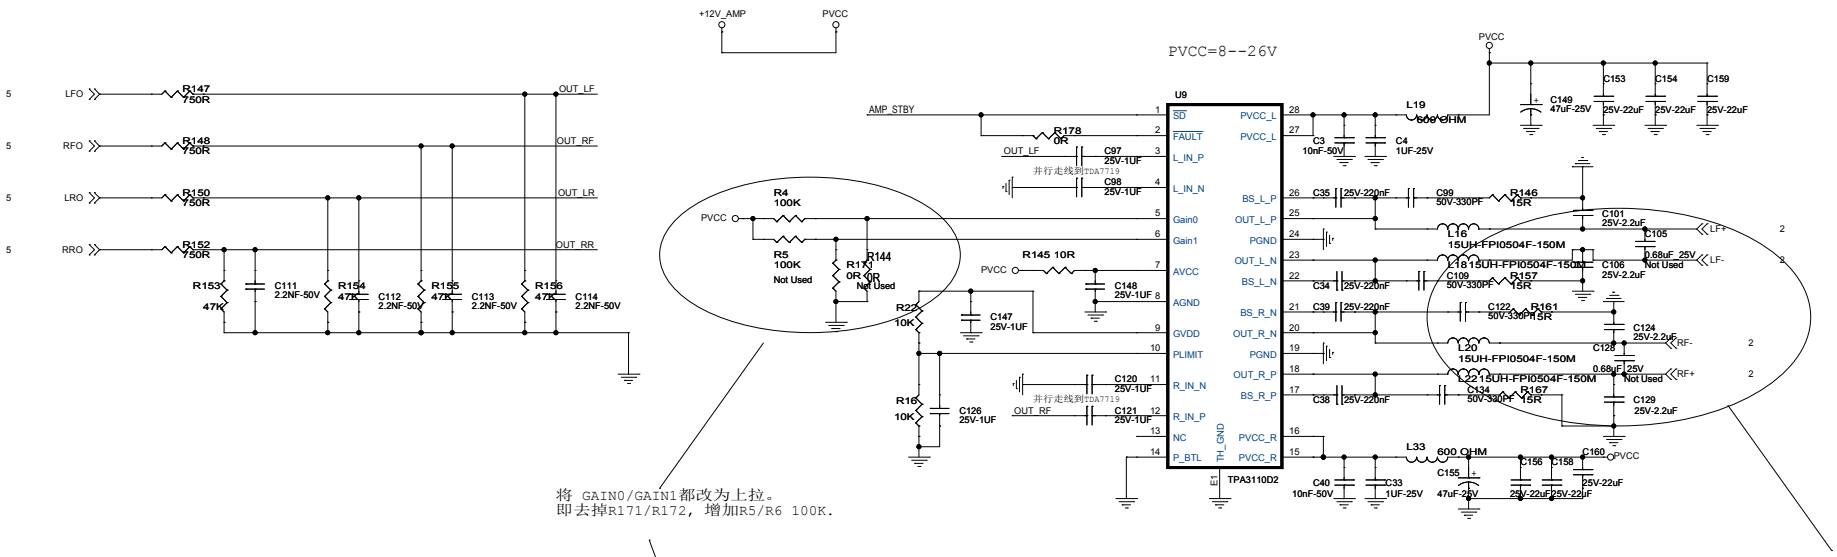
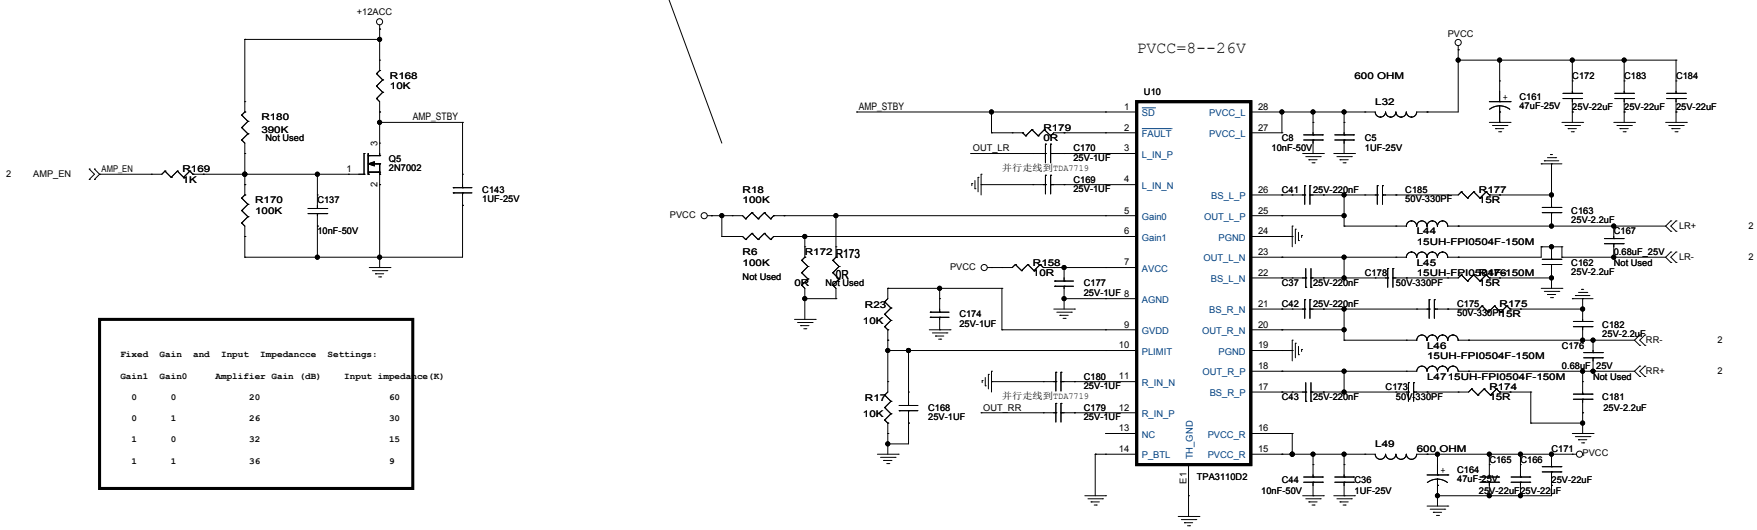
将 GAIN0/GAIN1都改为上拉。
即去掉R171/R172, 增加R5/R6 100K.
